NOTIFICATION URGENTE DE SECURITE (CORRECTION)**10 Septembre 2019****À:** Gestionnaires des risques et Chirurgiens**Produit concerné:** ROSA Brain 3.0

Medtech S.A - Zimmer Biomet - initie une action relative à des dispositifs médicaux pour les produits ROSA Brain 3.0. Cette notification vous informe du problème et des actions correctives prises par Zimmer Biomet.

Produit concerné : ROSA Brain 3.0 Référence de la correction : ZFA-2019-00253

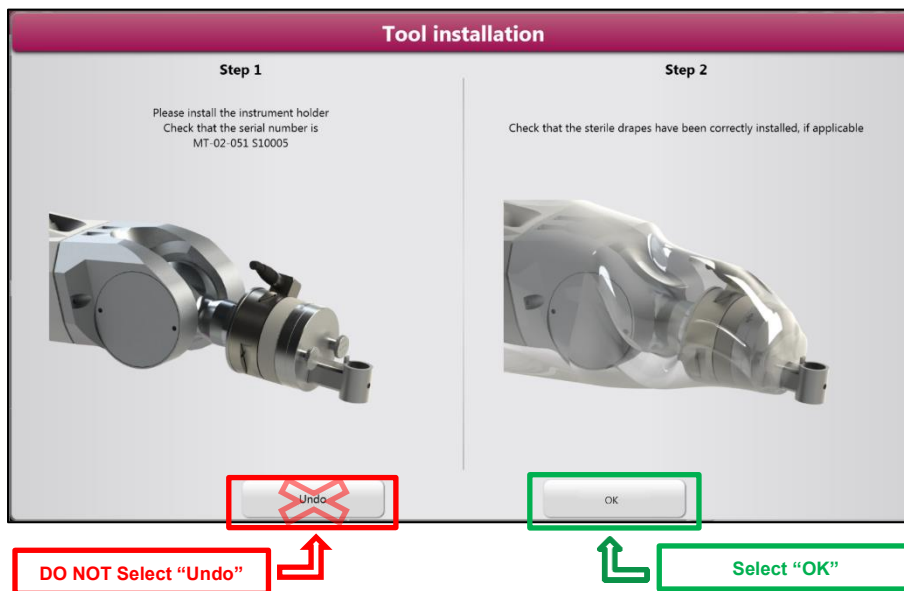
Après le recalage du patient dans le dispositif ROSA Brain 3.0, le problème peut se produire uniquement en mode de guidage (par ex. lorsque le bras robot est guidé sur la trajectoire), lorsque l'utilisateur sélectionne le capteur de distance et envoie le bras robot sur chaque point d'entrée, puis sélectionne le porte-instrument. Dans ce cas, l'utilisation du bouton "Annuler" dans l'interface d'installation de l'outil entraînera le problème dû à une anomalie du logiciel.

Mesures Requises par les Utilisateurs (solution de contournement) :

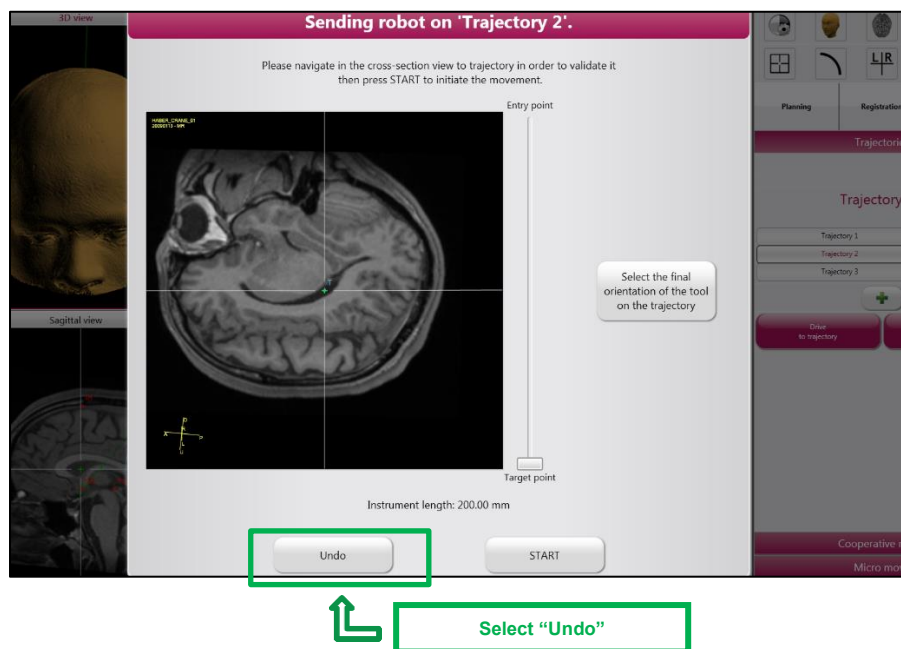
1. Une fois que le porte-instrument est sélectionné, si vous souhaitez Annuler votre action :
 - Ne pas sélectionner le bouton "Annuler"
 - Sélectionner le bouton "OK"

2. Dans l'interface suivante, sélectionner le bouton "Annuler"

Séquence détaillée des événements

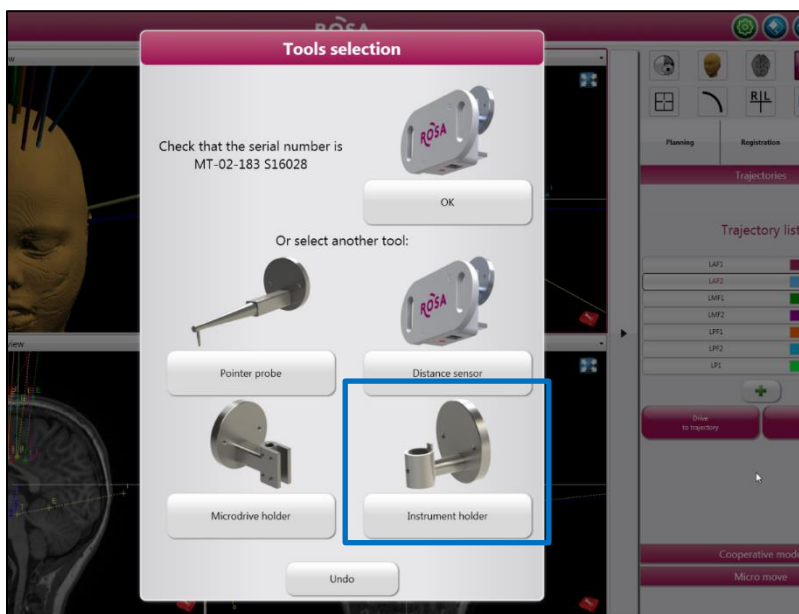
1. Utilisation du capteur de distance pendant la phase de guidage, par ex. pour marquer les points d'entrée sur la tête du patient avec un feutre
2. Sélection d'une trajectoire et sélection du porte-instrument

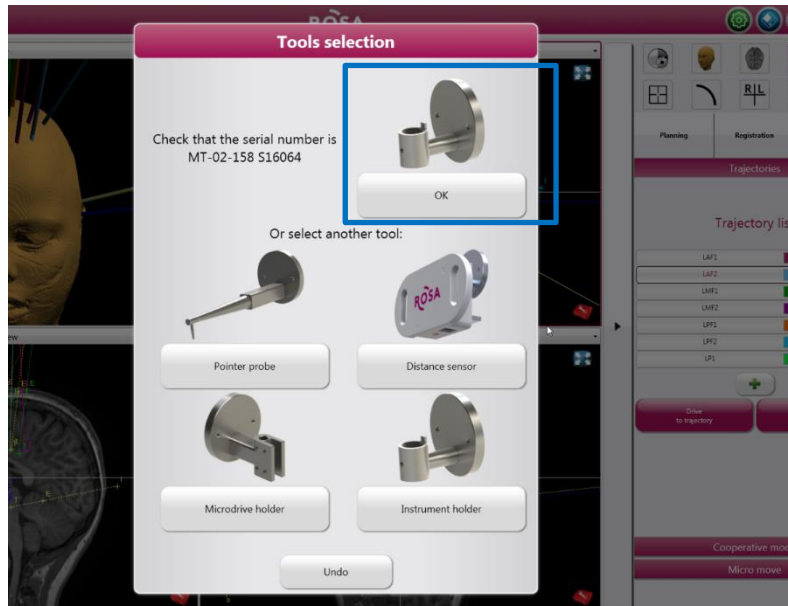
3. Installation du porte-instrument au bout du bras robot
4. Sélection du bouton "Annuler" dans l'interface d'installation de l'outil

5. Sélection d'une trajectoire, re-sélection du porte-instrument affiché comme étant l'outil actuellement installé, et guidage sur la trajectoire
